Projet éolien

De Nuisement et Cheniers

**Mémoire en réponse à la
demande de compléments
Janvier 2024**

Dossier de Demande d'Autorisation Environnementale

Figure 1 - Contacts des chiroptères en fonction des variables vent et température – Source RWE Renewables France

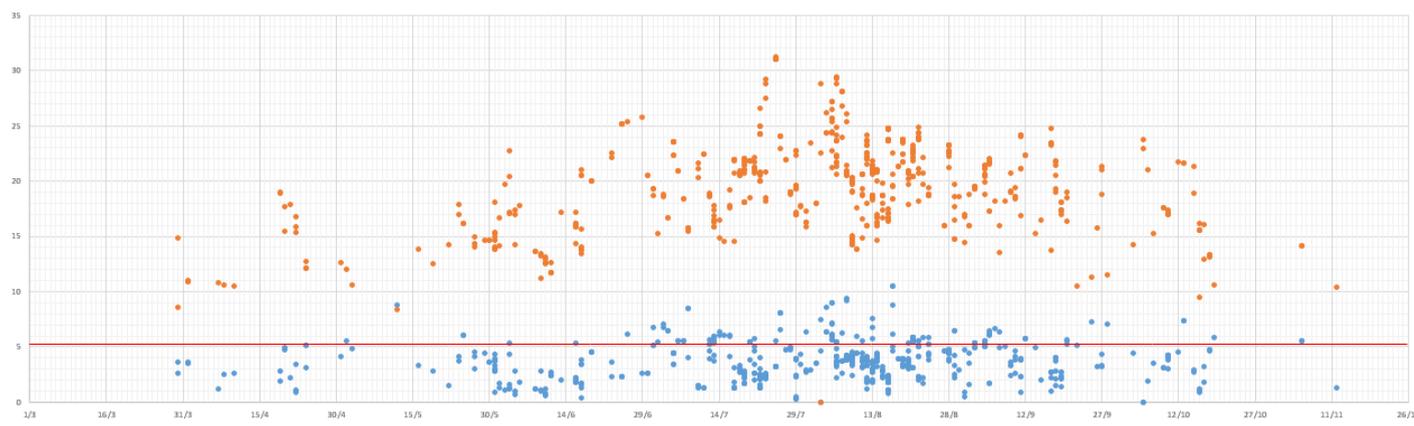
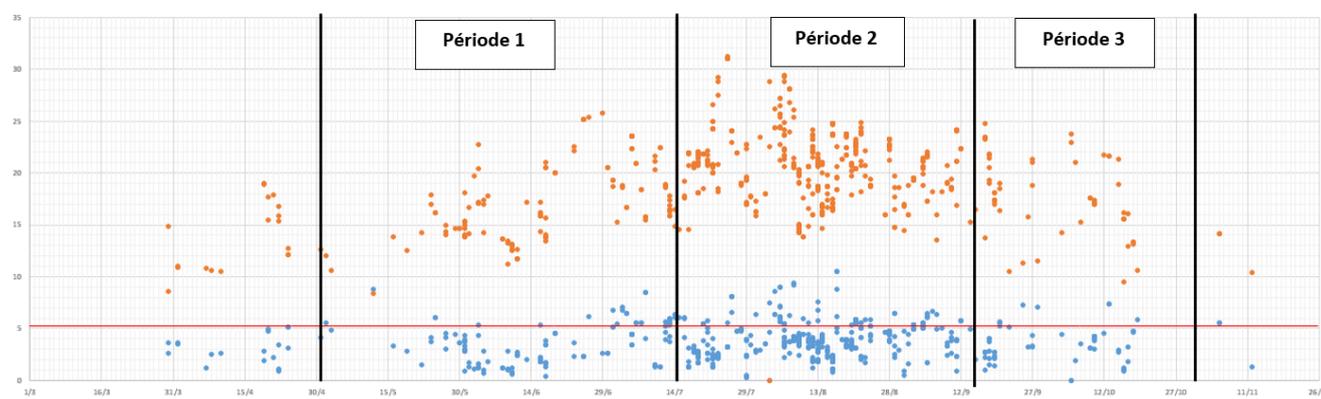
La mesure MR11 est le bridage des éoliennes en fonction des conditions météorologiques favorables aux chiroptères. Pour toutes les éoliennes sauf E1, le seuil de vitesse de vent applicable varie au cours de la période de bridage entre 5 et 6,5 m/s. L'étude n'analyse la corrélation entre activité et vitesse de vent que de manière globale, sur toute une année, et ne permet donc pas de justifier ce seuil variable. **Il convient de détailler l'analyse effectuée et les données utilisées ou, à défaut, retenir le seuil unique de 6,5 m/s pour toute la période de bridage. Pour l'éolienne E1, située à proximité d'un boisement, le pétitionnaire retient les paramètres de bridage recommandés par la DREAL. Au regard des données fournies dans l'étude, il convient, là aussi de relever le seuil de vitesse de vent de 6 à 6,5 m/s.**

Nous avons proposé un plan de bridage cohérent et adapté au projet. Pour cela, nous avons analysé les données collectées par les micros qui ont enregistré l'activité chiroptérologique en continu sur des espèces in situ, sur un cycle biologique complet. Dans le cas présent, ce cycle couvre la période du 02/08/2018 au 12/11/2018 puis du 30/03/19 au 02/08/19.

De cette analyse, le plan de bridage a été conçu en 3 périodes. Entre ces trois périodes, seule la variable « vent » a été modifiée. Ci-après, les trois périodes en question ainsi que leurs paramètres :

Période 1 : Du 01/05 au 15/07, durant la nuit entière, lorsque la température est supérieure ou égale à 13°C, avec un vent inférieur ou égal à 5m/s ;

Période 2 : Du 16/07 au 15/09, durant la nuit entière, lorsque la température est supérieure ou égale à 13°C, avec un vent inférieur ou égal à 6.5m/s ;

Période 3 : Du 16/09 au 31/10, durant la nuit entière, lorsque la température est supérieure ou égale à 13°C, avec un vent inférieur ou égal à 5m/s.

Les bridages pour les périodes 1 et 3 sont donc paramétrés avec des vents à 5m/s, alors que la période 2 l'est pour des vents de 6.5m/s. Cette différence s'explique par rapport à la structuration des données chiroptérologiques vis-à-vis de la variable vent. Ci-après, la structuration des données chiroptérologiques, par rapport aux données vent (en bleu) et température (en orange).

Sur la figure ci-avant, chaque point bleu représente un contact avec la vitesse de vent à laquelle il a été détecté. Cette dernière est visible sur l'axe des ordonnées. A noter que chaque point bleu a son corolaire qui correspond cette fois à la température (point orange) à laquelle le même contact a été enregistré (la valeur est également lisible sur l'axe des ordonnées). Nous ne détaillerons cependant pas le paramètre température, car ce n'est pas l'objet de la présente discussion, cependant, sa mention nous paraissait utile au vu de sa représentation sur le graphique.

- Pour la période 1, 82 contacts ont été détectés. Sur ces 82 contacts, 23 (soit 3.5 % de l'effectif total) ont été détectés au-delà d'un vent de 5m/s, 5 contacts (0.76 % de l'effectif total) au-delà d'un vent de 6.5m/s. La différence de seuil concerne donc 18 individus soit seulement 2.77 % de l'effectif total. Nous avons donc ici jugé acceptable de retenir une variable vent fixée à 5m/s.
- Pour la période 2, 419 contacts ont été détectés. Sur ces 419 contacts 60 (soit 9.23 % de l'effectif total) ont été détectés au-delà d'un vent de 5m/s, et 14 (soit 2.15% de l'effectif total) au-delà d'un vent de 6.5m/s.

Nous voyons pour cette période, que la part de contact/jour est beaucoup plus importante. En effet, 64.5% de l'ensemble des contacts ont été détectés en seulement deux mois. Cette période apparaît donc comme une période propice pour les chiroptères et le choix du paramètre vent est d'autant plus important au vu du nombre de passages enregistrés. Ainsi, dans ce cas et pour cette période, il nous est apparu justifié d'ajuster le plan de bridage avec le paramètre vent fixé à 6.5m/s, nous permettant d'inclure 43 individus supplémentaire, soit 7.07% de l'effectif total, par rapport à un bridage à 5m/s.

Pour la période 3, 47 contacts ont été détectés. Sur ces 47, 8 contacts (soit 1.23 % de l'effectif total) ont été détectés au-delà d'un vent de 5m/s, 3 contacts au-delà d'un vent de 6.5m/s. La différence de seuil concernant uniquement 5 contacts (soit seulement 0.77 % de l'effectif total). Dans ce cas de figure nous avons également défini comme étant acceptable de choisir une variable vent fixé à 5m/s pour cette période.
